Controlebezoek - Periodiek [Hfst 6.5]

Verslagnummer:
32/07092026/62652/74248/1

Inspectie adres: Berkenlaan 5, 9090 Merelbeke-Melle (België)

Eendraadschema en situatieplan

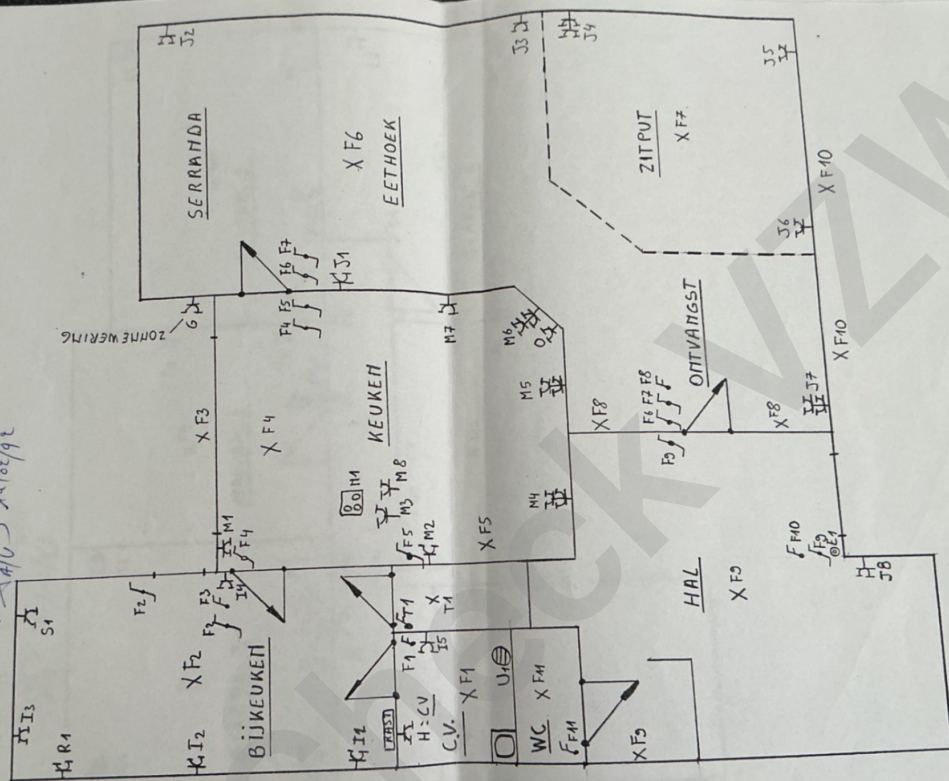
- Extra opmerking: Oa kookplaat
- De isolatieweerstand van de installatie is onvoldoende. - oAfd 6.4.5.1
- Extra opmerking: Bord garage kring C
- Het eendraadschema en situatieplan komen niet overeen met de werkelijkheid. - Afd.3.1.2

- Het eendraadschema en situatieplan zijn niet aanwezig. - oAfd 3.1.2.1
- Extra opmerking: Oa zolder
- Geleiders van het type VOB zijn niet in een buis geplaatst en/of zoals het zou moeten. - oAfd 5.2.9.3

- Extra opmerking: Oa kookplaat
- Er is geen overeenstemming tussen de markering op het verdeelbord en het eendraadschema en situatieplan. - Afd 3.1.3
- De stopcontacten of schakelaars in te bouwen in de muren zijn niet voorzien van de juiste inbouwdozen. - oAfd 5.3.5.2; oAfd 5.3.5.4 ; oAfd 5.3.5.2

- Extra opmerking: Oa stopcontact onder teller
- De soepele geleiders zijn niet voorzien van de nodige kabelschoenen. - oAfd 5.3.5.5.e
- Het eendraadschema en situatieplan zijn niet conform. - oAfd 3.1.2.1; oAfd 3.1.2.3

- De schema's zijn aan te passen in functie van de aanpassingen om de installatie conform te maken.
- Keuring gebaseerd op verkregen info van eigenaar/verantwoordelijk installatie.
- De woning is bemeubeld. Het kan zijn dat niet alle onderdelen gecontroleerd zijn.
- Bij een vernieuwing van de elektrische installatie, zullen de afwijkingen niet meer van toepassing zijn.
- Door gevolg te geven aan de hoger vermelde inbreuken, is het mogelijk dat er bij een volgend onderzoek bijkomende inbreuken aan het licht komen.
- De schema's zijn niet aanwezig of niet correct. Wij kunnen niet uitsluiten dat er geen nieuwe inbreuken zullen zijn bij het voorleggen van de (nieuwe) schema's.
